改善箇所説明図

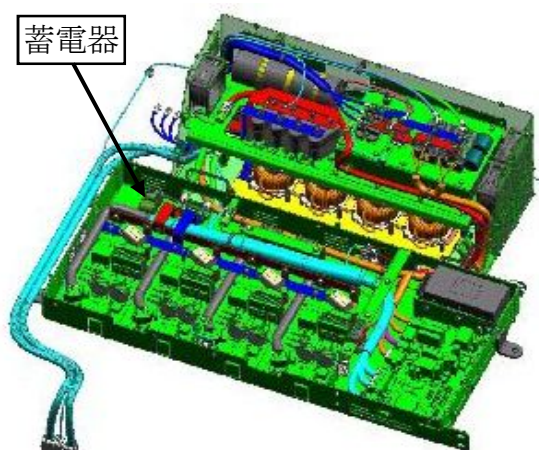
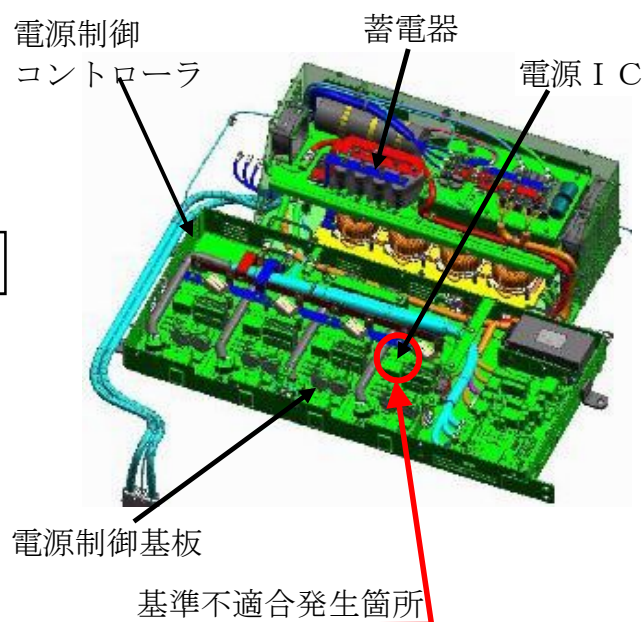
注：□ は追加部品を示す。

電気式フォークリフトの電源制御コントローラにおいて、当該コントローラ内部の電気回路が不適切なため、回路内に過大な電圧が発生する可能性がある。そのため、電源制御コントローラの内部部品が焼損し、最悪の場合、走行できなくなるおそれがある。

全車両、電源制御コントローラの電気回路に蓄電器を追加し過大な電圧の発生を防止する。

電源制御コントローラカバー上面に白ペイントを塗布。
